Poskytnutí informací

R o z h o d n u t í

r o z h o d n u t í č. 70/24

Písemný vyjádření odborné organizace státní památkové péče k žádosti podle §14 zákona č.20/1987 Sb., o státní památkové péči, ve znění pozdějších předpisů.

VARIANTA B – POZICE 2
PŘED OBJEKTEM GARDISKY

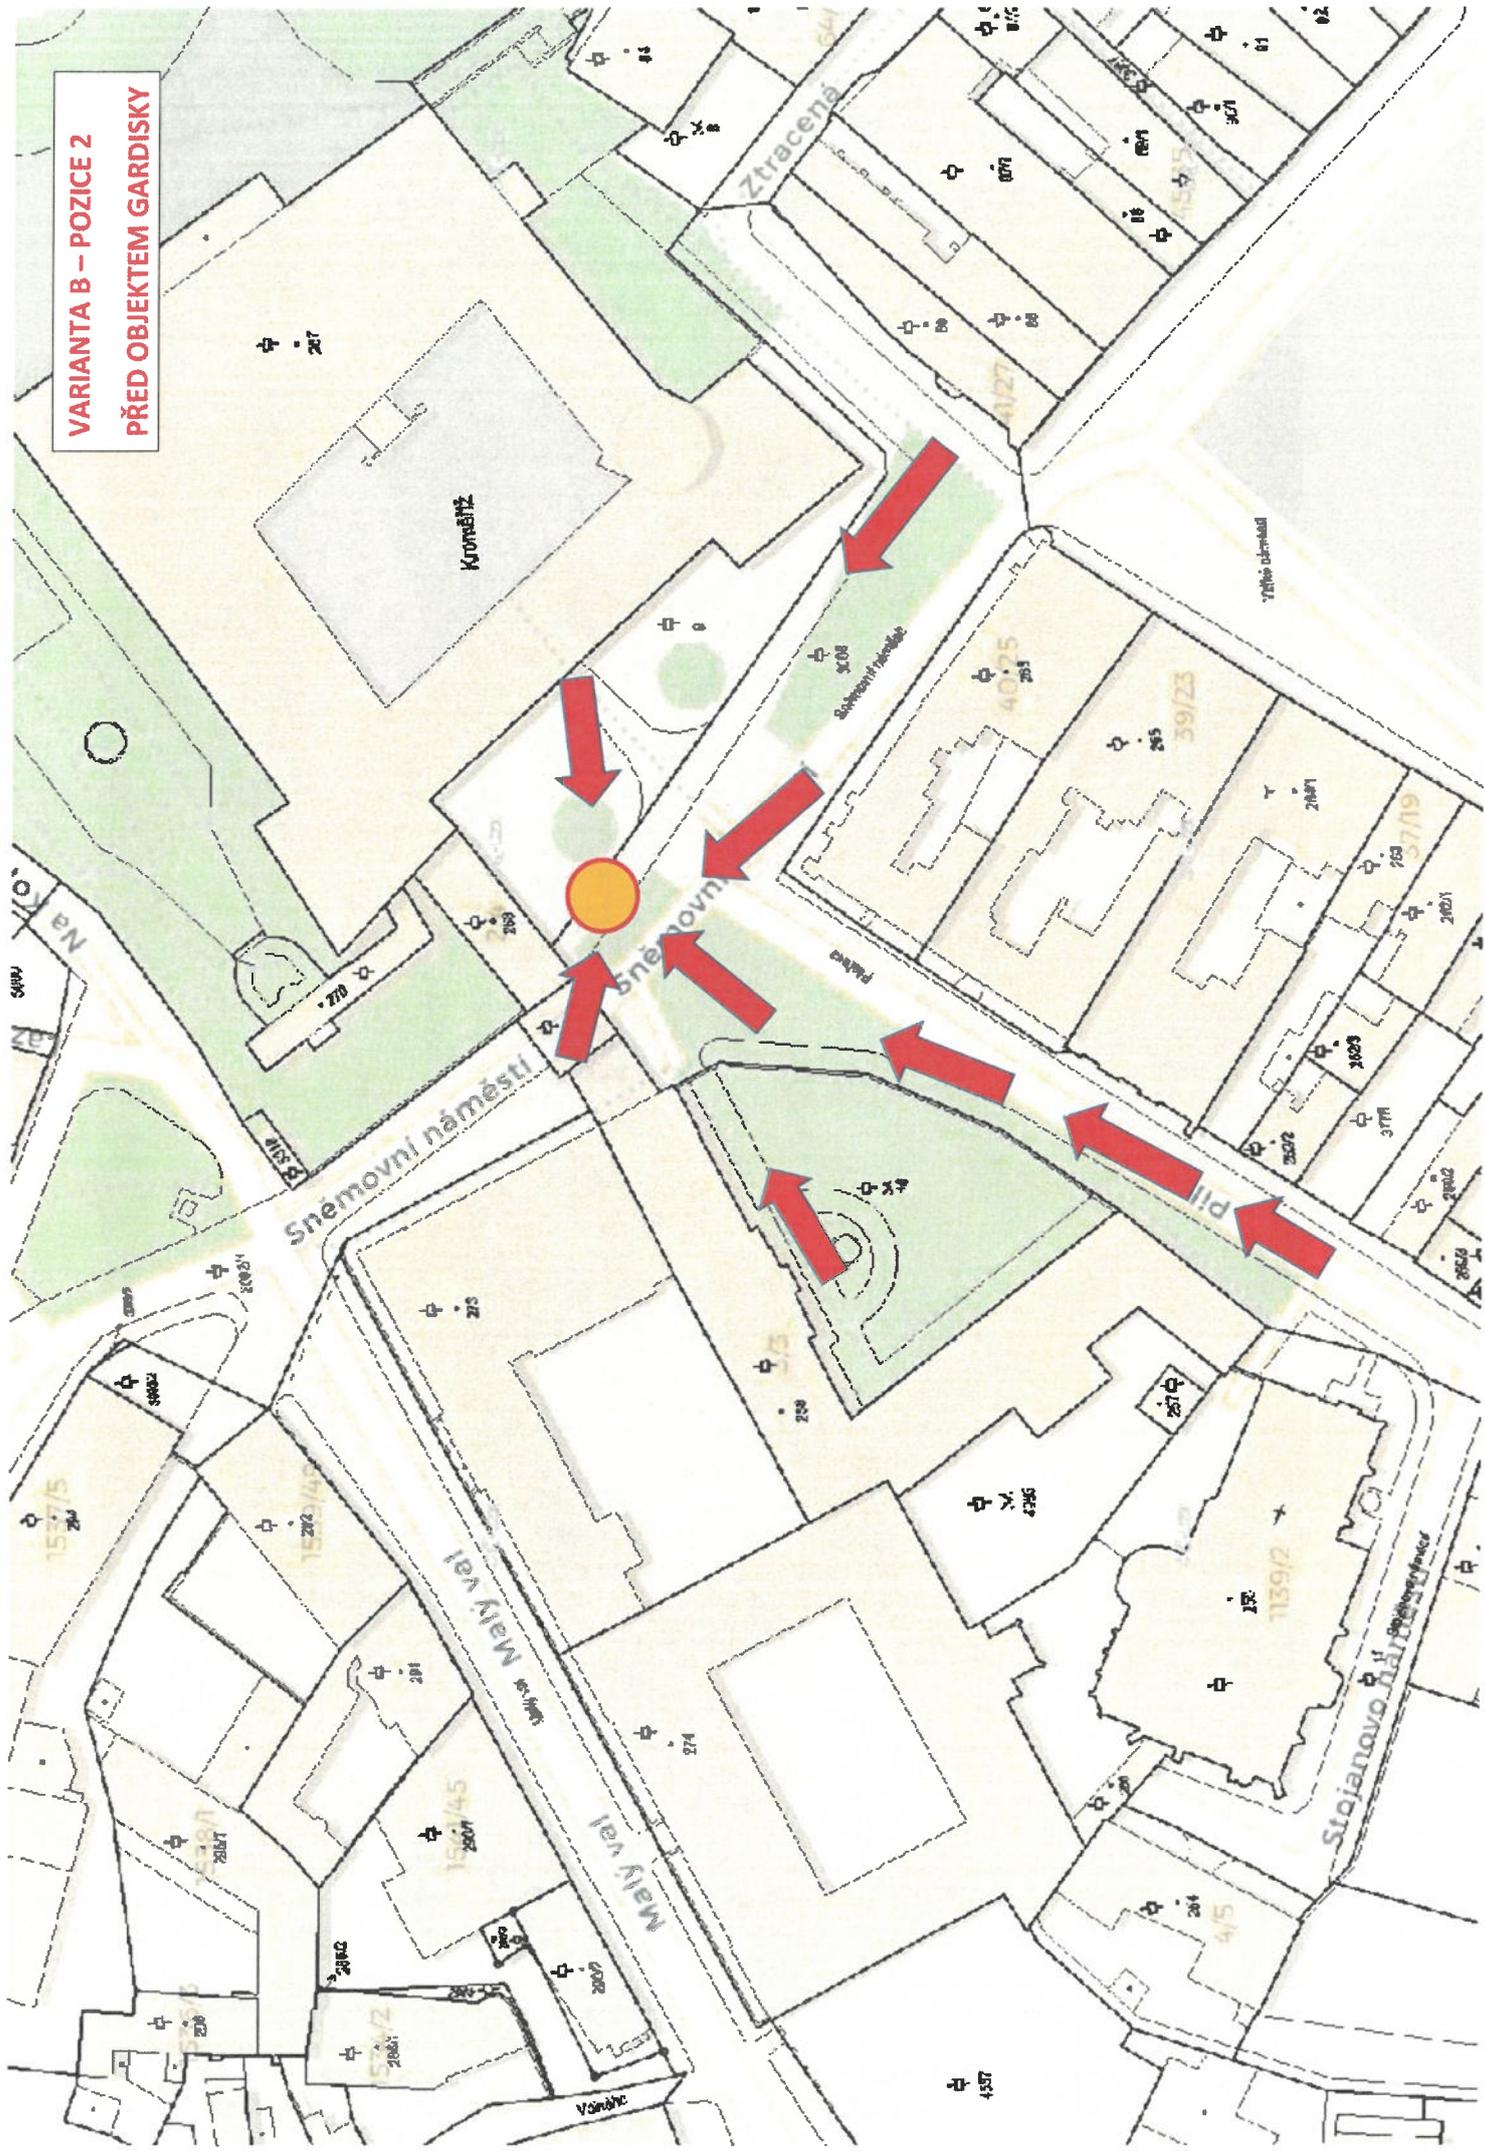
Odborná organizace uvádí, že z dokumentace prověřující pozice díla vyplývá, že pozice č. 1 je v prostoru Sněmovního náměstí nejméně konfliktní.

Vertikalita prvku bude potlačena vzrostlou zelení a v pohledech se dílo projeví v několika směrech, ve kterých může být vnímáno kolizně, ale skutečný dopad bude možné posoudit až po realizaci.

Dokumentace k záměru nemá potřebnou podrobnost, která by jednoznačně řešila všechny zásadní problémy a garantovala tak skutečnou podobu realizace.

Z dokumentace prověřující pozice díla vyplývá, že pozice č. 1 je v prostoru Sněmovního náměstí nejméně konfliktní. Vertikalita prvku bude potlačena vzrostlou zelení a v pohledech se dílo projeví v několika směrech, ve kterých může být vnímána kolizně, ale skutečný dopad bude možné posoudit až po realizaci. Dokumentace k záměru nemá potřebnou podrobnost, která by jednoznačně řešila všechny zásadní problémy a garantovala tak skutečnou podobu realizace. Původní záměr umístění navrhovaného díla (2020) byl zpracován bez dostatečného odborného posouzení z hlediska historického a architektonicko-urbanistického kontextu zvoleného tématu. Výsledné působení díla je idealizované, neobjektivní a nevychází z reálné situace. Zcela opomíjí reálný stav místa, mobiliář, dopravní situaci apod. Doplňující studie (2024) je pak zaměřena pouze na prokázání nekonfliktnosti, nikoli přínosu pro daný prostor. Uvádí záměr odstranění řady vertikálních prvků z místa, ale pouze ideově s tím, že o některých prvcích je ještě nutné jednat. Zcela schematicky a nelogicky řeší úpravu zeleně, nikde není zmíněna informace o nápisech v dlažbě.

1. K žádosti o závazné stanovisko bude doplněna dokumentace: „Návrh památníku biskup Karel Lichtenstein - Castelcornu, prostor naproti biskupskému zámku Kroměříž“, autor , 2020.
2. K akci bude vypracována projektová dokumentace, která bude předložena k vydání závazného stanoviska. Součástí projektové dokumentace bude statické posouzení sochařského díla, řešení dláždění, mobiliář, dopravní značení a sadovnické úpravy v prostoru.
